**Zadeva:** *Predlog Odloka o spremembah in dopolnitvah Občinskega podrobnega prostorskega načrta za območje kamnoloma Laže-1, 2.etapa*

### OPPN kamnolom Laže-1 - 2. etapa

## **SPREMEMBE IN DOPOLNITVE OBČINSKEGA PODROBNEGA PROSTORSKEGA NAČRTA ZA OBMOČJE KAMNOLOMA LAŽE-1, 2. ETAPA**

NAČRT GRADBENE PARCELE NA GN

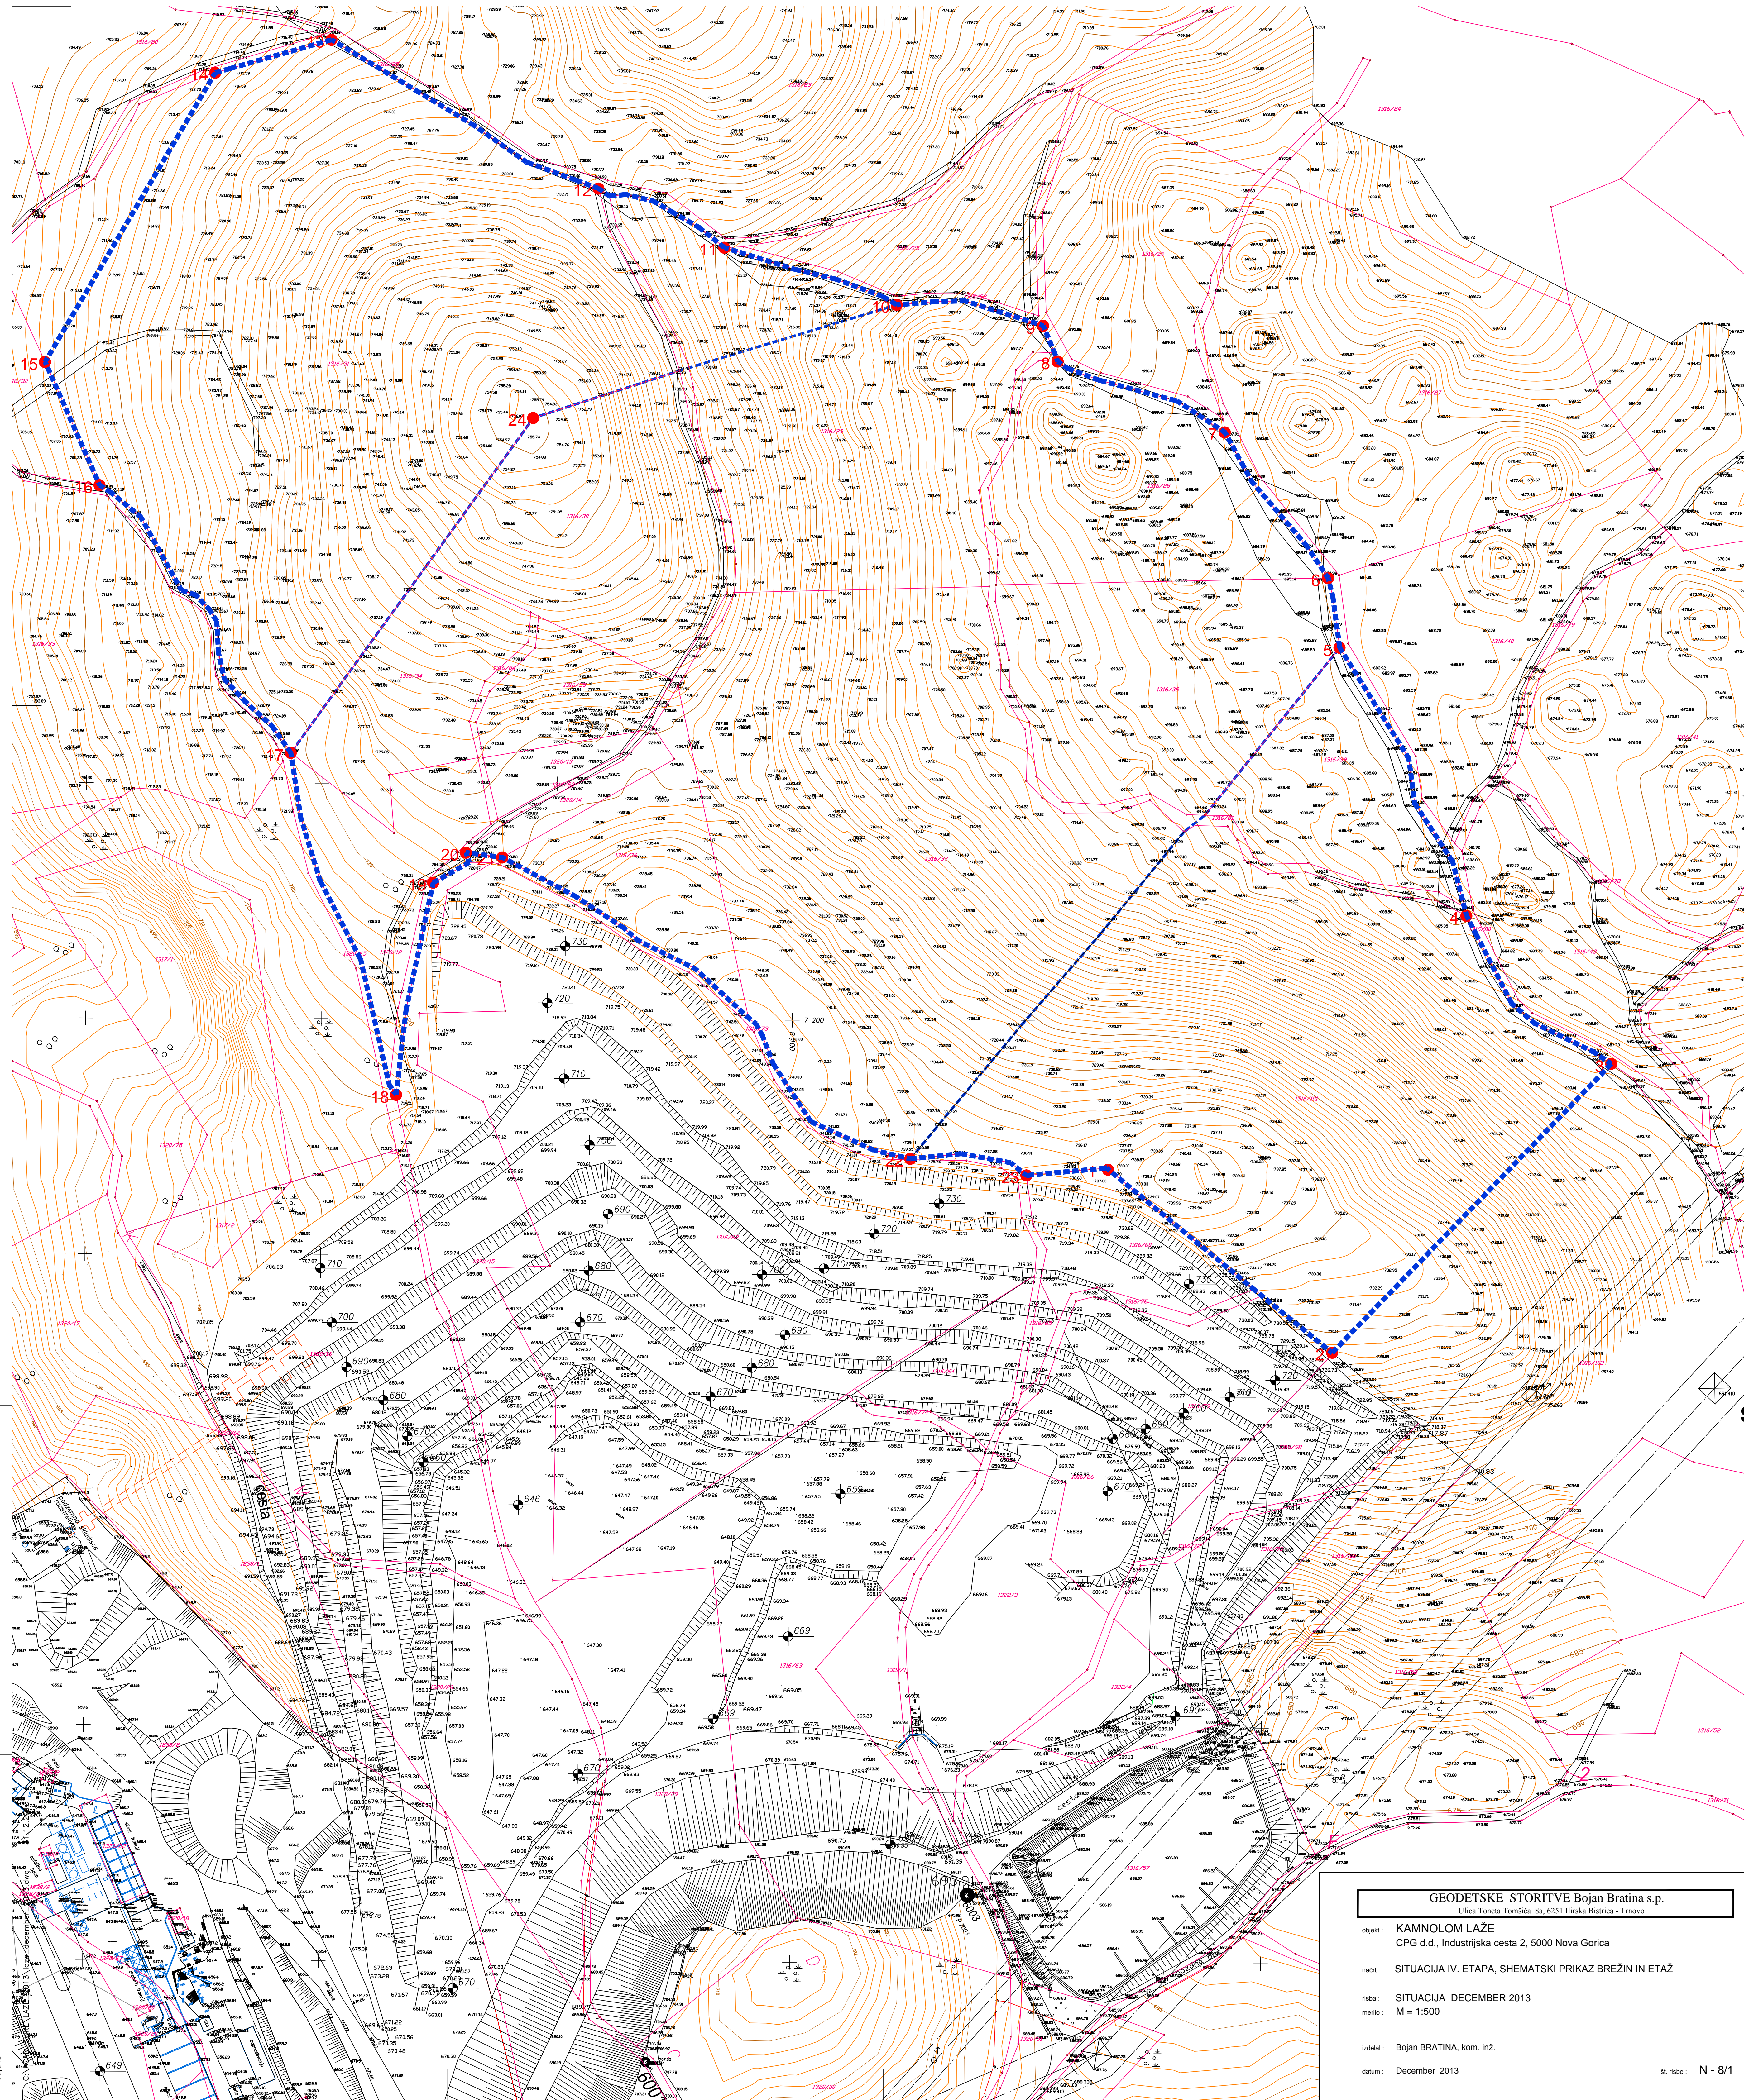
Pri tem se na karti *3b Obodna parcelacija na katastrskem načrtu (1:1.000)* točko 22 prestavi proti severu na parcelno mejo ter na vseh kartah v območje urejanja vključi parcelna številka 1316/83, k.o. Laže v celoti.

Izsek iz karte 3b *Obodna parcelacija na katastrskem načrtu*:

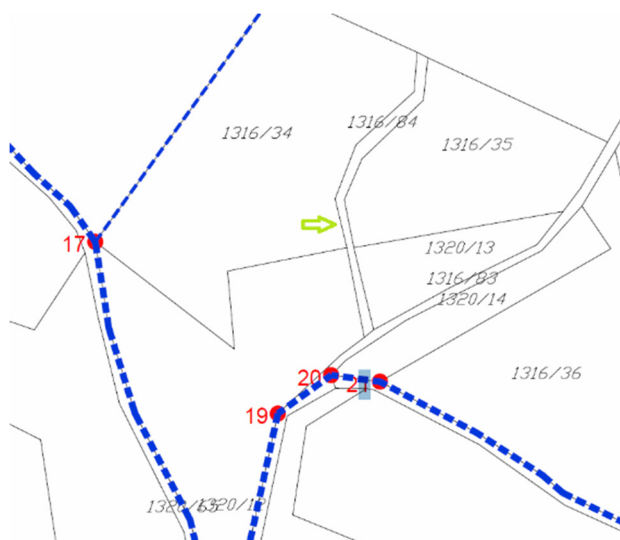
- na prvi in drugi odstavek 6. člena Odloka o Občinskem podrobnem prostorskem načrtu za območje kamnoloma Laže-1, 2.etapa, kjer je zaradi očitne napake izpadla parc. št. 1316/84.

- zemljišče s parc. št. 1316/84, k.o. Laže je v kartografskem delu predmetnega OPPN vključeno v območje urejanja z OPPN.

- v prvem odstavku pred parc. št. 1320/12 besedo »in« nadomesti z »,« ter za parc št. 1320/12 pred vejico doda besedilo »in 1316/84«.
- v drugem odstavku, v drugi alineji se podpičje nadomesti z vejico in doda besedilo: »1316/84;«

Izsek iz karte 3b *Obodna parcelacija na katastrskem načrtu*

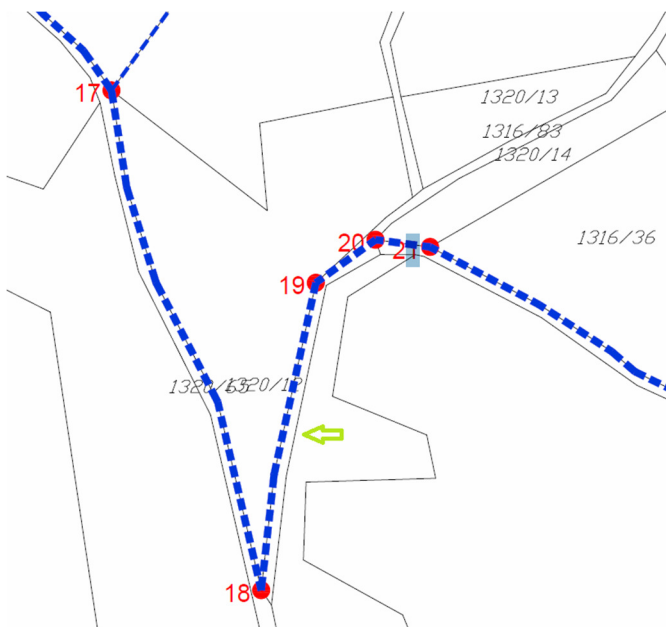
- kjer zaradi očitne napake parc. št. 1316/83 ni v celoti vključena v območje urejanja z OPPN

V 1. odstavku 6. člena Odloka o Občinskem podrobnem prostorskem načrtu za območje kamnoloma Laže-1, 2.etapa je navedeno, da območje OPPN obsega parc. št. 1316/83 v celoti. To je razvidno tudi iz 4. odstavka 6. člena Odloka, kjer je navedeno, da v območju OPPN potekata tudi dve poti na naslednjih parc.: 1316/81 in 1316/83, katerih skupna površina obsega 0,27 ha.

Glede na navedeno je potrebno kartografski del OPPN kamnolom Laže-1, 2. etapa uskladiti z Odlokom o Občinskem podrobnem prostorskem načrtu za območje kamnoloma Laže-1, 2. etapa, na način da se v območje urejanja z OPPN vključi parc. št. 1316/83 k.o. Laže v celoti.

Izsek iz karte 3b *Obodna parcelacija na katastrskem načrtu*

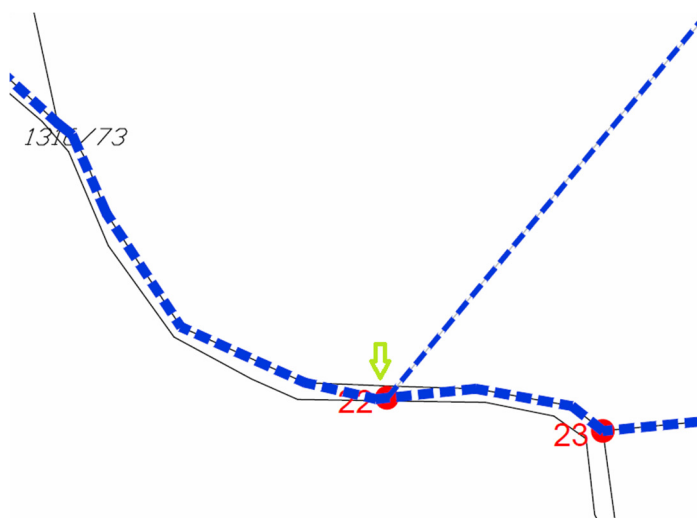
- na karto 3b *Obodna parcelacija na katastrskem načrtu (1:1:000)*, kjer meja območja OPPN pri točki 22 ni usklajena s parc. mejo

V kartografskem delu OPPN kamnolom Laže-1, 2. etapa se na karti 3b *Obodna parcelacija na katastrskem načrtu (1:1:000)* točko 22 prestavi proti severu na parc. mejo.
